Policia

D. Estevan Yrcaray dueño de una  
casa en la Plaz.<sup>a</sup> del Angel n.<sup>o</sup> 241-  
m.<sup>2</sup> 206. sobre q.<sup>e</sup> se le conceda li-  
cencia p.<sup>a</sup> redificar nueva fachada

Fachada de una casa Plaz.<sup>a</sup> del Angel.  
N.<sup>o</sup> 24. M.<sup>o</sup> 206.

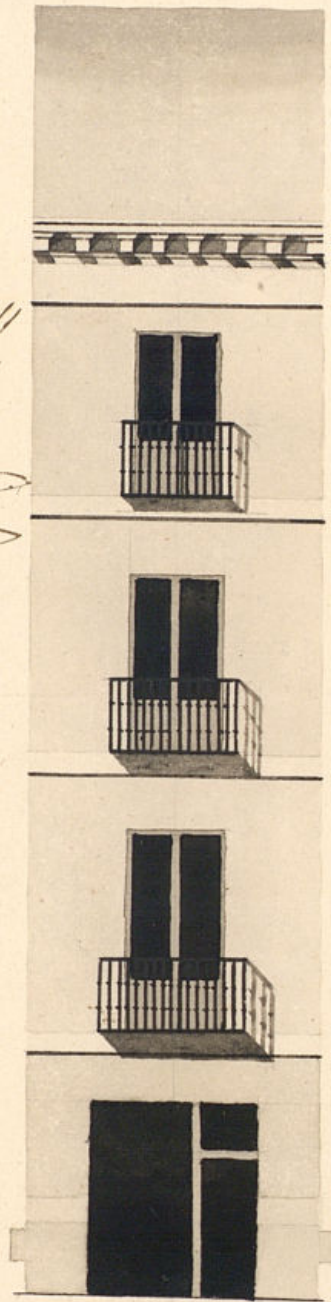
En cumplimiento del Decreto de E. y del que precede del Excmo. Ayuntamiento, he visto y reconocido la alineación q.<sup>o</sup> deberá observarse en lo

Construcción de la fachada de la casa n.º 2 de la calle de Pazuela del Ángel  
q. su dueño D. Esteban Escarai, quiere edificar de nueva planta, con arreglo  
al plan q. presenta firmado del Arquitecto D.º Pedro del Guerro, q. ha de  
dirigir la obra y en su consecuencia digo: Que dicha fachada debe estar  
Recorrida en línea recta de 14 pies y  $\frac{8}{16}$  varas q. tiene de extensión, atando  
con las Casas medianeras, en cuyo supuesto no se me ofrece reparo algu-  
no acerca de la construcción de la licencia q. solicita este interesado, bajo la  
observancia del diseño presentado, mediante estar arreglado, pero con las  
precisas circunstancias de que los Cimientos han de construirse de piedra  
perdural con mezcla de Cal y arena, sobre terreno firme, dando la suficiente  
profundidad y cuatro pies de grueso hasta el curral del plan terreno, en  
donde retallándose medio pie de cada lado se sentará el zocalo de la portería de

tres pies de altura lo menos y otros tres de fison, resultando dos hiladas de  
cubiertas en el punto mas elevado de la calle, continuándose a nivel hasta el  
mas bajo, sin que falten estas en ningún punto del descenso y trabando lo ma-  
cho de las medianeras, en la parte de la portería para que quede artísticamente  
construido. Sobre el referido zocalo y con el mismo grueso de tres pies seguirá  
el cuerpo bajo, de fábrica de ladrillo con mezcla de Cal y arena, hasta la im-  
porta del piso principal y de la misma fábrica hasta el alero, sin entramado al-  
guno ni umbrales de madera, siendo los arcos de puerta y ventanas de  
propio material, retallándose lo suficiente p.º del asiento del alero, q. será  
de madera descubierta, compuesto de soleron, canecillo con tocadura y corona  
superior moldada, y Candeleros de plomo u.º hoja de lata con candeleros

de lo mismo q. carguen las aguas para el las horas de la noche y no  
vistan a plomo sobre los fustes del aluminado. La  
si la hubiere se situará a plomo del filo exterior de la  
sin auxilio volado sobre el alero, recibiendo las boqui-  
bateras y respaldos con yeso. Responde el balcón principal de pie y medio de vuela  
como el del segundo piso y medio el del tercero. Siendo de altura de tres pies  
y tres cuartos y el intervalo de los balcones de seis dedos y las patillas re-  
cubiertas en el grueso de la pared un pie por lo menos y mas de otro separado  
del otro de la luz de las ventanas. En las Puertas no habrá batiente ni pel-  
dorio que salga del filo exterior de la fachada p.º q. no impida el tránsito  
publico, debiendo abrirse aquellas hacia lo interior de la posesión. En la acera se  
sentarán los arcos de piedra de medio pie de grueso y tres de altura, sin que en ellas  
puedan abrirse umbrales horizontales alq. otro, debiendo en caso de colocarse en lo

interior o en los batientes de las puertas. Retocando por ultimo la fachada de con-  
m.º con arreglo a un buen orden de construcción. Pero como el Excmo Ayuntamiento  
es el esclusivam.º encargado de la Policía, seguridad y buen aspecto de los edificios, po-  
drá cuando guste el Sr. Corregidor y Caballero Regidor del Cuartel mandar q. recon-  
ta e informe sobre el estado de la obra, sin embargo q. el dueño deberá dar aviso p.º  
practicar el primer reconocimiento luego q. este sentada la portería, segundo estando  
terminado el piso principal y tercero q. este colocado la fachada con el alero, p.º q. verifi-  
cará como por elq. habere cumplido exactam.º q.º sobre el particular esta preveni-  
do por el Excmo Ayunt.º Madrid 11 de Mayo de 1827.

el informe que antecede del Sr. Arquitecto mayor, no hallo inconveniente en que se conceda a este interesado la licencia que solicita por la execucion de esta obra, por V.C. determinarse lo que fuere de su agrado. Madrid 16 de Mayo de 1827.

En su Ayuntamiento  
Conceder la licencia pedida con arreglo a lo que se informa y de lo por certification
